গণপ্রজাতন্ত্রী বাংলাদেশ সরকার
শ্রম ও কর্মসংস্থান মন্ত্রণালয়
কলকারখানা ও প্রতিষ্ঠান পরিদর্শন অধিদপ্তর

ক্যাপ পর্যবেক্ষণের তথ্য

কারখানার নাম	আর টেক্স কাশন লিঃ
ঠিকানা	146, Satarkul Road, North Badda
কারখানার কোড	DHK476
কালার কোড	
মূল্যায়নের ধরণ: বৈদ্যুতিক মূল্যায়ন	পর্যবেক্ষণের তারিখ: ০৩-০৪-২০২৩
১. পর্যবেক্ষণ

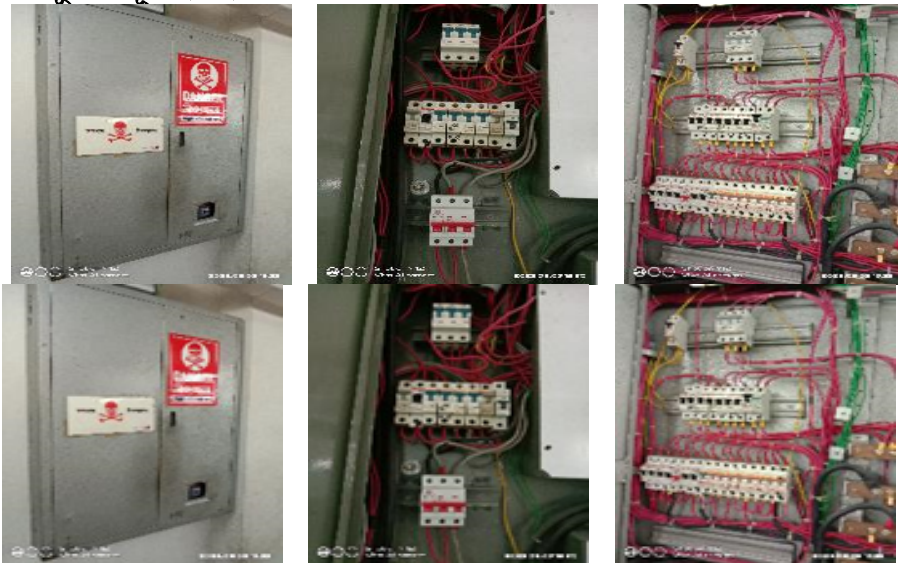
পরিদর্শন পর্যবেক্ষণ	□ No instruction for first aid to electrical shock □ Cable ends not properly soldered or crimped □ Connection without lug □ Undressed messy wire inside □ Body & door not earthed □ No clear identification mark on distribution board □ MDB/SDB/SB or MCB installed on the wooden board
ক্যাপ আইটেম ক্যাটাগরি

কার্যক্রম	□ Provide instructions for first aid from exposure to electrical shock □ Ensure well-dressed cabling with lugs
সুপারিশের তথ্যসূত্র	
কারখানার কার্যক্রম	
অগ্রাধিকার	প্রযোজ্য নয়
চূড়ান্ত সমন্বয়সীমা	-
সংশোধিত সমন্বয়সীমা	০১-০১-১৯৭০
অগ্রগতির অবস্থা	শুরু হয়নি
মন্তব্য	19/10/2020: 1. Instructions for first aid from exposure to electrical shock were not provided. 2. Cables were not well dressed. Cable looping was present in all the boards. 04/01/2021: 1. Instructions for first aid from exposure to electrical shock were not provided. 2. Cables were not well dressed. Cable looping was present in all the boards. 07-09-2021: Instructions for first aid from exposure to electrical shock were not provided. Cables were not well dressed. Cable looping was present in all the boards. 03-08-2022 visit observation: 1. Instructions for first aid from exposure to electrical shock were not found. 2. Cables were not well dressed. 3. Cable looping were found. 03.04.2023: 1. Instructions for first aid from exposure to electrical shock were not found. 2. Cables were not well dressed. 3. Cable looping were found.

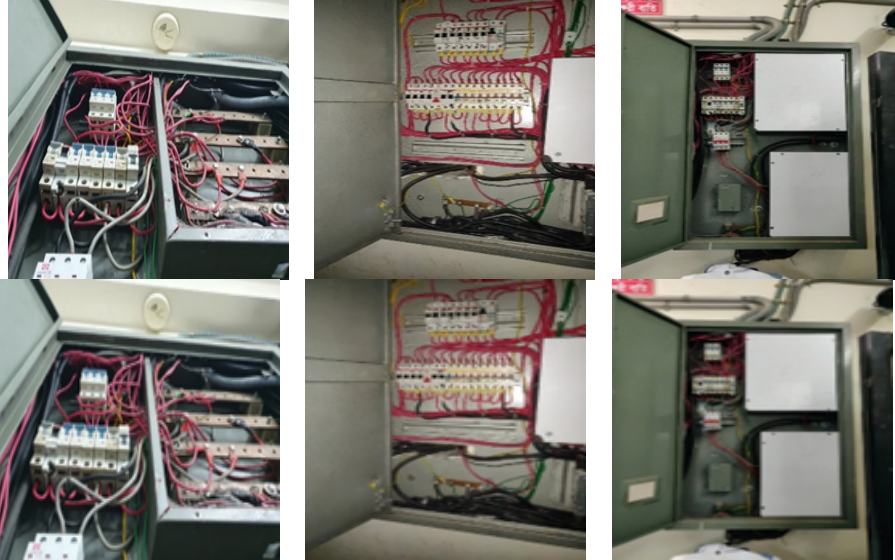
পরিদর্শন পর্যবেক্ষণ	□ Electric cables do not pass through service shaft or insulated conduits □ Connections without lug □ Undressed messy wiring/cables □ Cable ends not properly soldered or crimped
ক্যাপ আইটেম ক্যাটাগরি

কার্যক্রম	□ Provide service ducts or insulated conduits □ Ensure secured connections with lug □ Replace undressed messy wiring/cables □ Properly solder cable ends
সুপারিশের তথ্যসূত্র	
কারখানার কার্যক্রম	
অগ্রাধিকার	৬ সপ্তাহ
চূড়ান্ত সময়সীমা	-
সংশোধিত সময়সীমা	০১-০১-১৯৭০
অগ্রগতির অবস্থা	চলমান
মন্তব্য	19/10/2020: 1. Service ducts or insulated conduits were not provided for most of the cables. 2. Secured connections with lugs were provided for most of the wires. 3. Undressed messy wirings were found. 4. Cable ends were not properly soldered. 04/01/2021: 1. Service ducts or insulated conduits were not provided for most of the cables. 2. Secured connections with lugs were provided for most of the wires. 3. undressed messy wirings were found. 4. cable ends were not properly soldered. 07-09-2021: Service ducts or insulated conduits were not provided for most of the cables. Secured connections with lugs were provided for most of the wires. Undressed messy wirings were found. Cable ends were not properly soldered. 03-08-2022 visit observation: 1. Service ducts or insulated conduits were not provided. 2. Secured connections with lugs were found. 3. Undressed messy wiring/cable were found. 4. Cable ends were not properly soldered. 03.04.2023: 1. Service duct or insulated service cable were not provided 2. Connection found with out lug. 3. Undress messy waring cable was found during visit. 4. Cable end were not properly soldered.
